PARECER DA COMISSÃO DE AVALIAÇÃO
“Aproveitamento Hidráulico de Fins Múltiplos do Crato”

COMISSÃO DE AVALIAÇÃO

O presente documento constitui o parecer final do procedimento de Avaliação de Impacte Ambiental (AIA) do projeto do Aproveitamento Hidráulico de Fins Múltiplos do Crato, também designado por AHFM do Crato, em fase de estudo prévio, sendo emitido pela Comissão de Avaliação (CA) ao abrigo do n.º 1 do artigo 16.º do Decreto-Lei n.º 151-B/2013, de 31 de outubro, alterado e republicado pelo Decreto-Lei n.º 152-B/2017, de 11 de dezembro, diploma que estabelece o Regime Jurídico de Avaliação de Impacte Ambiental (RJAIA).

Figura 3.7 – Diagrama ombrotérmico referente à região em estudo.

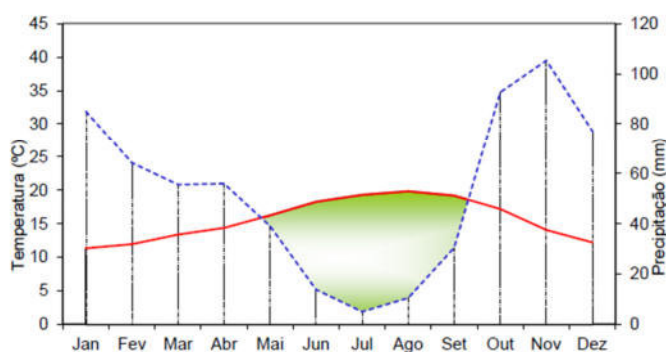
Parece ter havido uma excessiva simplificação na estimativa de escoamentos mensais para as “regiões” de Montargil e Maranhão por insuficiência de análise da informação local e generalização da situação “observada” na zona do Crato:

Figura 3.20 – Relação entre a precipitação anual (Portalegre) e o escoamento anual na EH de Couto de Andreiros.

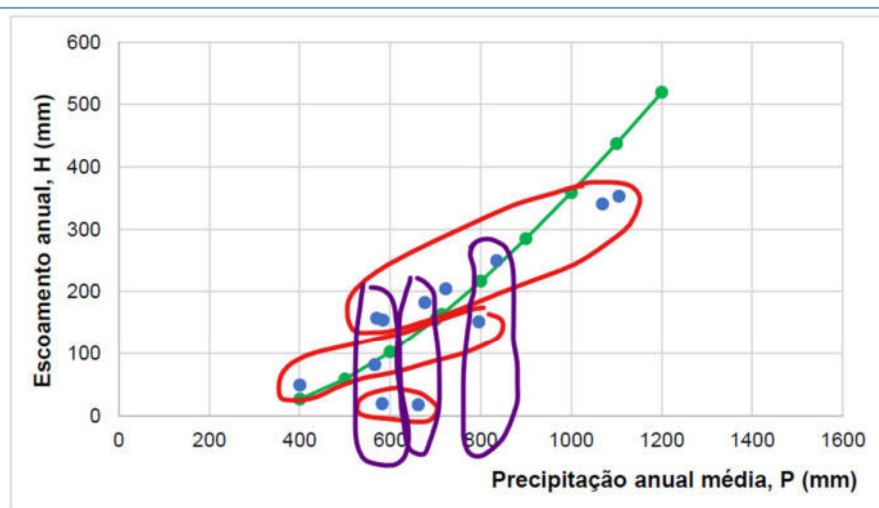
É também discutível o ajustamento da relação precipitação/escoamento entre a estação de Portalegre a EH de Couto de Andreiros, conforme imagem seguinte.

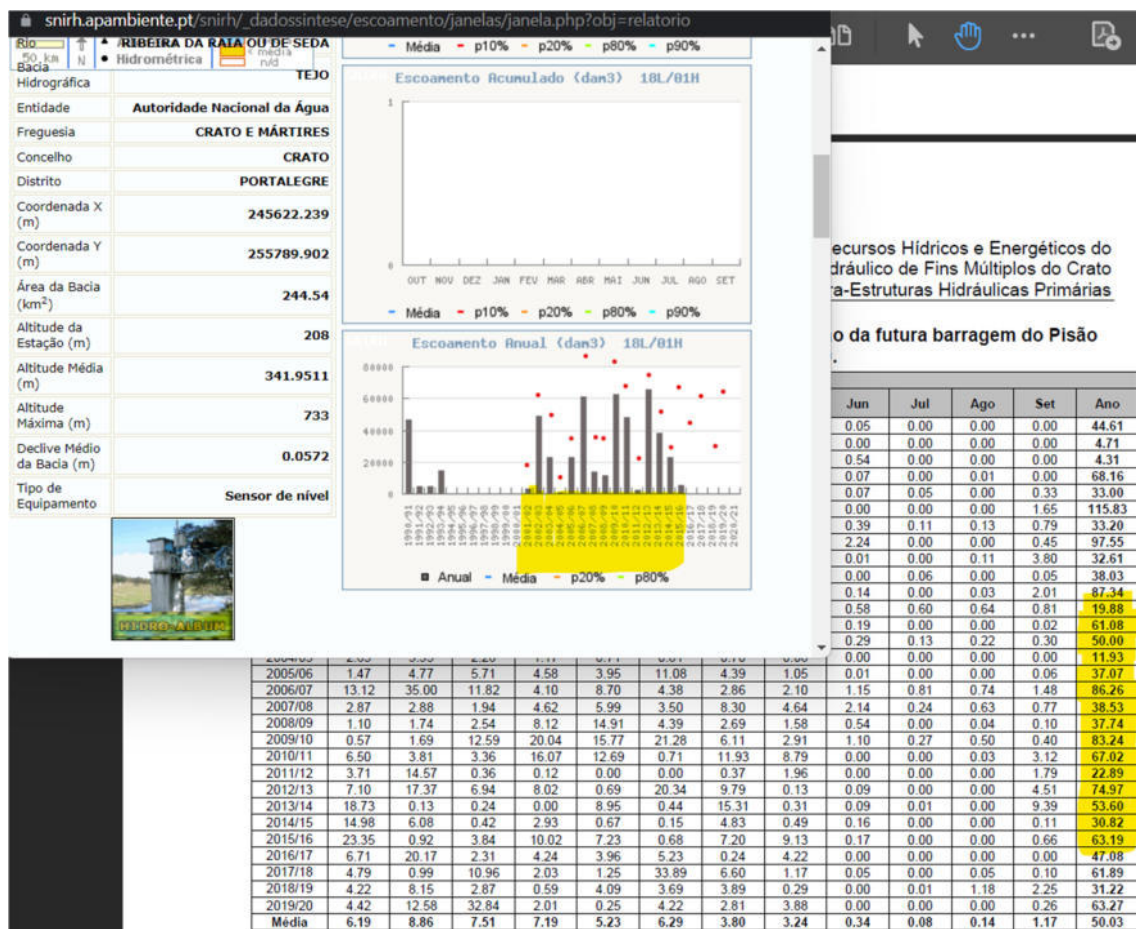
Em relação à aplicação de um modelo hidrológico realizado com o *software* HEC HMS, com o objetivo de simular o processo de transformação de precipitação em escoamento superficial na bacia hidrográfica da EH de Couto de Andreiros, com vista ao respetivo preenchimento de anos com falhas, refere-se que:

- a) Foram aplicadas metodologias mais adequadas à transformação de precipitações extremas em hidrogramas de cheias, sem uma demonstração da respetiva validade na base diária à escala final mensal (sendo os tempos de concentração da bacia da barragem do Pisão de base horária, de cerca de 8 h); após calibração, o tempo de atraso adotado foi de 49 h (aproximadamente dois dias);

- b) Aparentemente houve uma generalização dos parâmetros de armazenamento introduzidos no programa, eliminando qualquer análise local característica de qualquer uma das “regiões” do sistema hídrico geral (que vai desde a barragem do Pisão ao açude do Furadouro):

- iii. Não foi identificada em planta a localização destas áreas impermeáveis e os resultados obtidos;
 - c) Foi utilizada a estação climatológica de Portalegre para efeitos de aplicação do modelo precipitação/escoamento na EH de Couto de Andreiros, sem qualquer demonstração de correlação entre os registos comuns de base diária (ainda para mais, definindo e completando valores em falta na série de precipitação com base numa relação anual com o posto udométrico de Azaruja aplicada indiscriminadamente na base diária).

- f) A calibração ocorreu apenas para o período compreendido entre 2001/02 e 2009/10 (período de nove anos);
 - g) A calibração foi realizada para o volume acumulado global gerado pelo modelo e ocorreu com base não numa série de volumes observados, mas sim com base numa série modificada e com

Figura 5.1 – Sistema hidráulico Crato - Sorraia

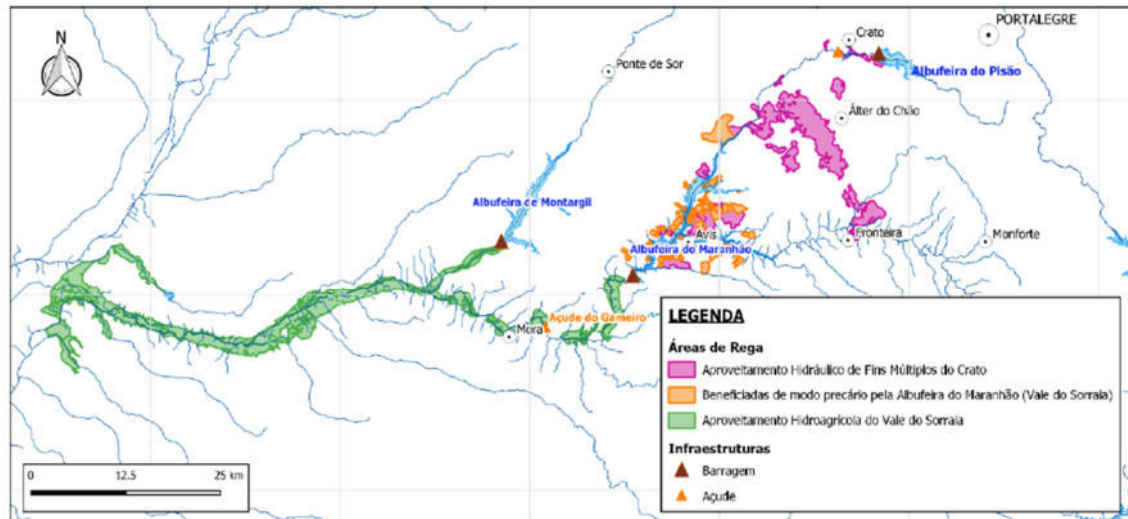
Em relação ao sistema simulado, apresentado na figura seguinte, renova-se que a incorporação de otimismo nas séries de escoamento (disponibilidades mensais) terá resultados também mais otimistas comparativamente às séries registadas nas EH de referência/base.

Figura 5.14 – Percentagem de volumes fornecidos pela albufeira do Pisão. Cenário 2.1 – Sem Açude e sem Alterações Climáticas

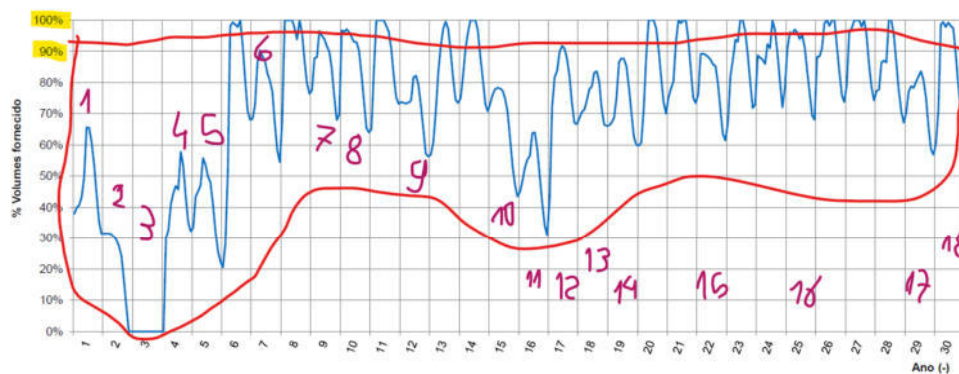
De acordo com a figura seguinte, parece não ser frequente registar-se um fornecimento do volume total necessário, ou, pelo menos, o fornecimento anual com uma falha inferior a 5% do volume anual para rega. Se for esta a interpretação, significa que a estimativa da garantia para a rega está incorreta e poderá ser muito inferior aos volumes apresentados (pelo menos em 18 anos dos 30 anos da simulação o consumo para rega não será fornecido a 100%, o que representaria uma garantia de apenas 40% em vez dos 93,3% apresentados no quadro resumo 5.15). Nesta matéria deverá ser apresentada uma clarificação do trabalho desenvolvido e conveniente interpretação dos resultados.

acréscimo de volume face à série registada, pelo que os resultados foram calibrados para uma ordem de grandeza superior à registada,

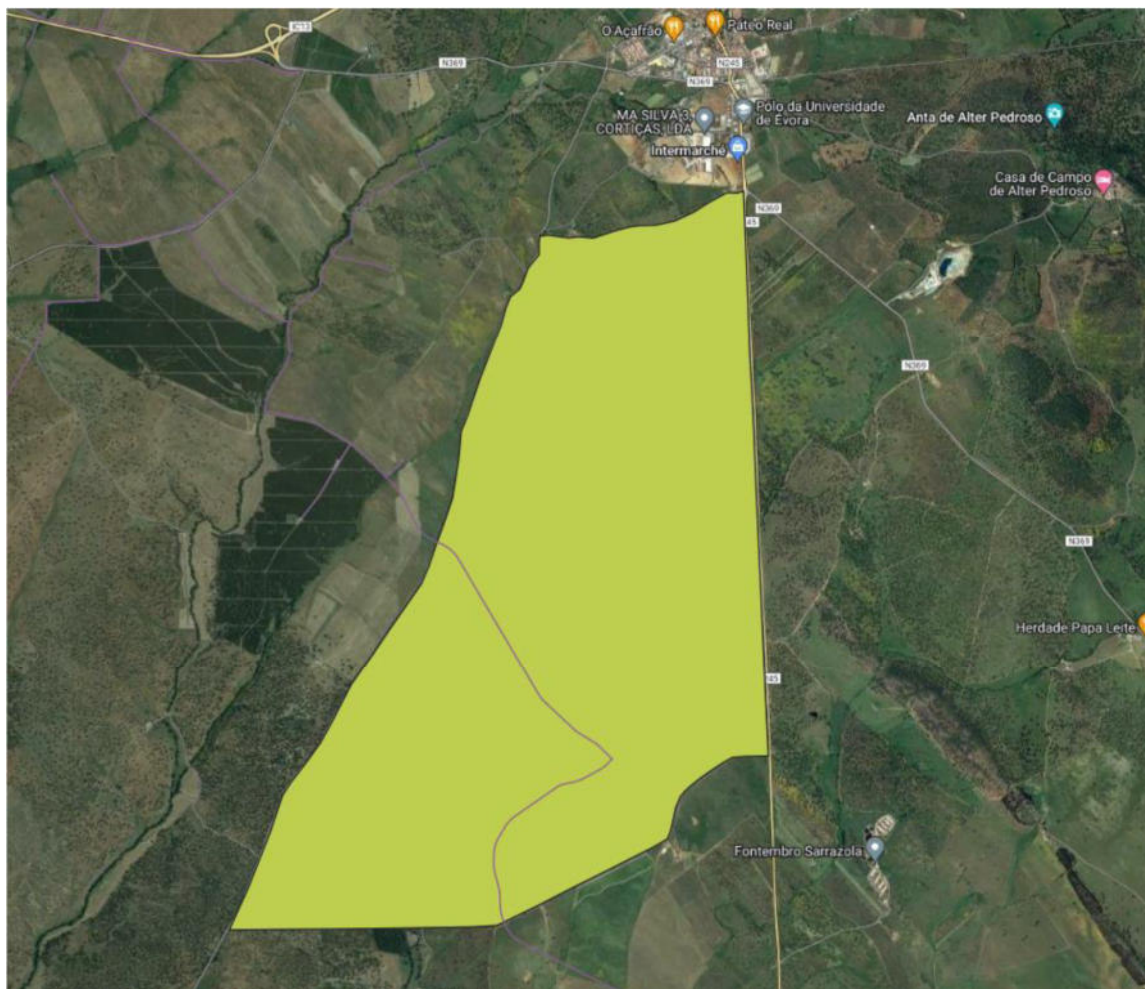
9. Alterar para sul o traçado da passagem/a construção da conduta de rega prevista (representado na figura abaixo), na área da IBA de Alter do Chão, pelos perigos que isso representa para a população residente de Abetarda (*Otis tarda*).
